# SPARC® Enterprise M4000/M5000 服务器 产品说明

适用于 XCP 版本 1040

# SPARC Enterprise M4000/M5000 服务器产品说明

## 关于螺母的干扰

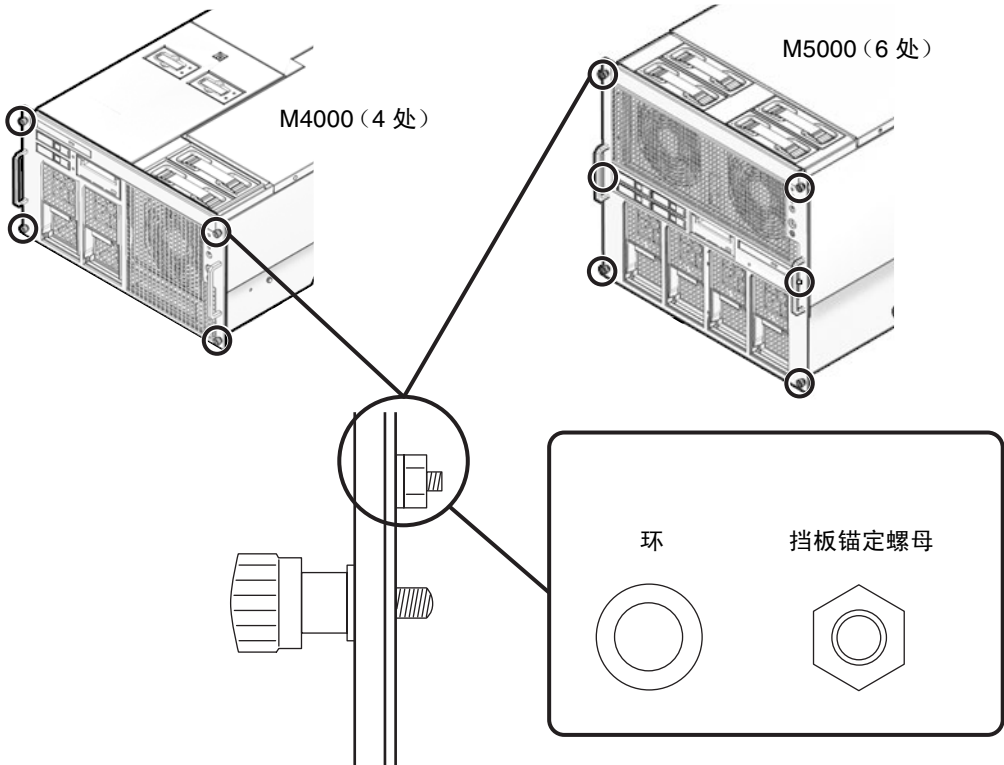
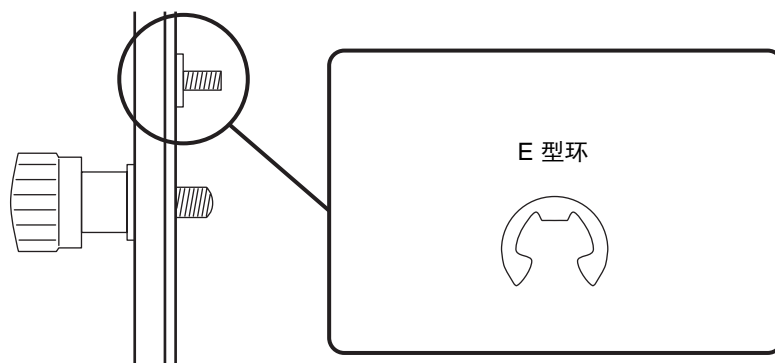
将 SPARC Enterprise M4000 或 M5000 服务器装入 19 英寸机架时，由于您将服务器沿滑轨插入机架，用于锚定挡板的螺母可能会干扰机架柱，服务器可能无法正确装配入位。

在这种情况下，请用 E 型环替换挡板锚定螺母和环。

### 1. 移除会产生干扰的挡板锚定螺母和环。

2. 换下螺母和环后，套上 E 型环（在机架装配工具包中提供）。

3. 将服务器沿滑轨插入机架，将其锁定入位。

图 1 内存板 DIMM 插槽编号

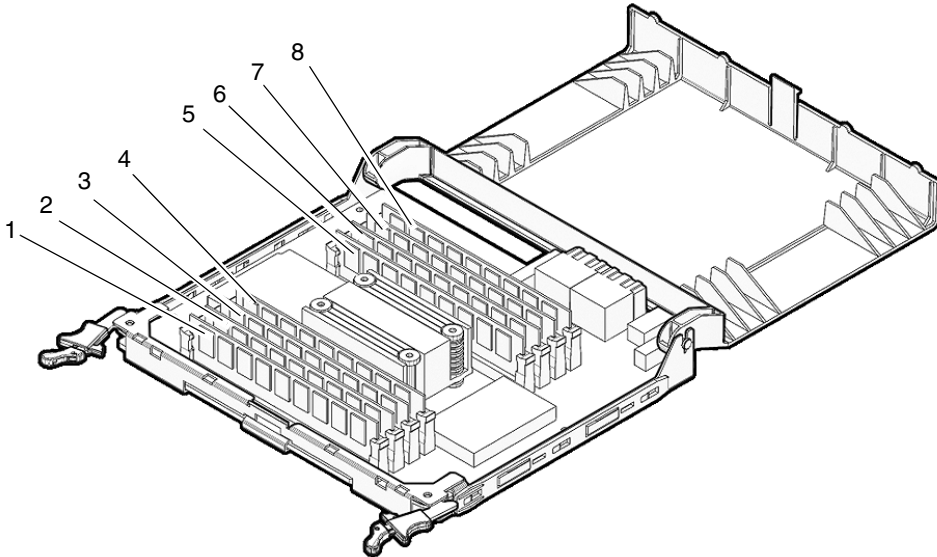
DIMM 为 FRU 冷更换组件。要更换 DIMM，必须关闭整台服务器的电源，并断开电源线。

图 1 显示了内存板内存插槽的位置。

在 SPARC Enterprise M4000 服务器上最多可安装 4 个内存板，在 SPARC Enterprise M5000 服务器上最多可安装 8 个内存板。内存板上的 DIMM 分组为组 A 和组 B。

以下是 DIMM 的安装条件：

- 在每组中，一个单元中安装 4 个 DIMM。
- 组 A 中的 DIMM 容量必须等于或大于组 B 中的 DIMM 容量。不一定要在组 B 中安装 DIMM。
- 在每组中，安装容量和等级相同的 DIMM。不能在一个组中混用不同容量的 DIMM。

要更换为不同容量或等级的 DIMM，需要遵循上述有关同一 CMU 中每个内存板的条件。
